改善箇所説明図

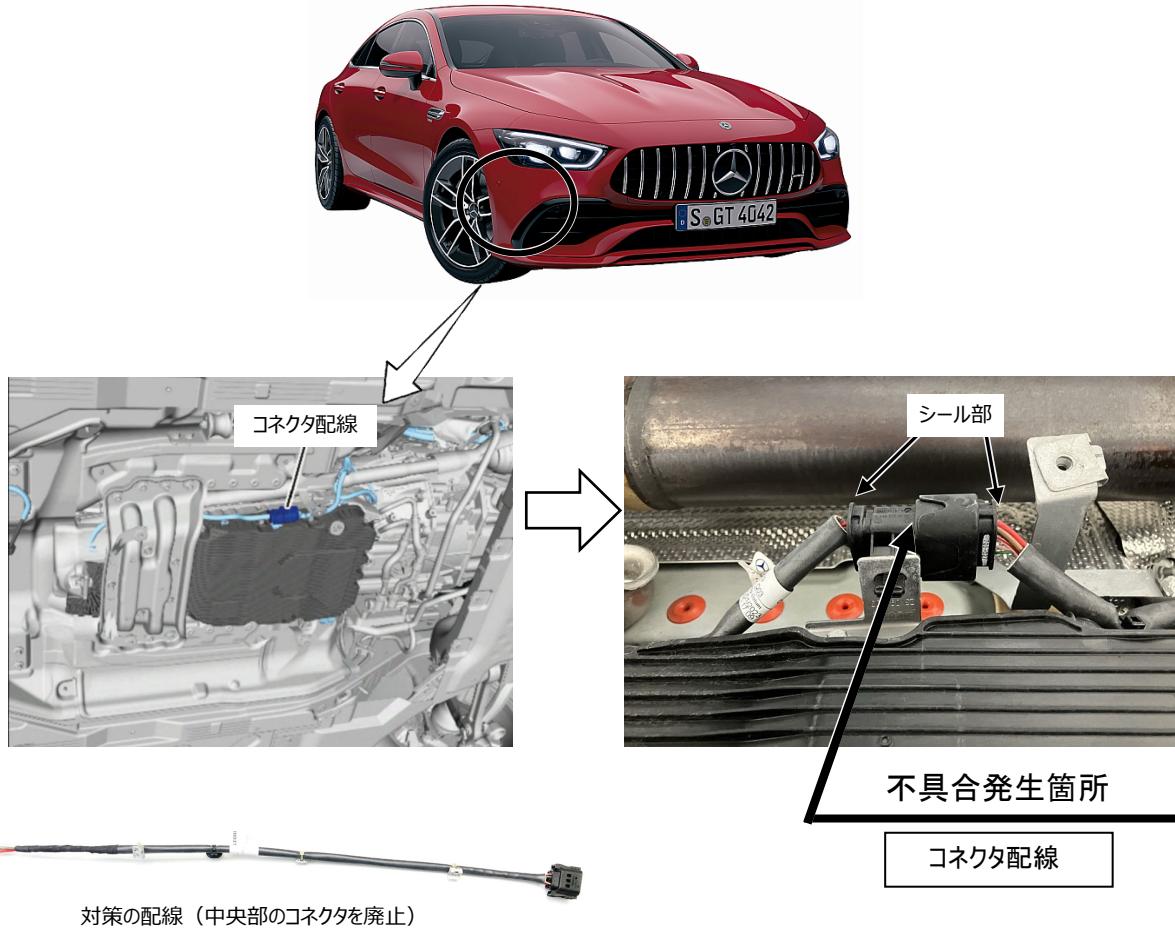
注: [] は、新しい配線へ交換する部位を示す。

トランスミッションの電気配線において、配索設計が不適切なためコネクタ配線のシール部が排気管の熱と雨水等により使用過程で劣化することがある。そのため、シール性能が保てずコネクタに雨水等が浸入することで短絡が発生し、駐車中にバッテリ上がりが発生することがある。最悪の場合、短絡により発熱することで、周囲の部品を溶損させて火災に至るおそれがある。

全車両、当該部位のコネクタを廃止した長い配線へ交換し、配索しなおす。
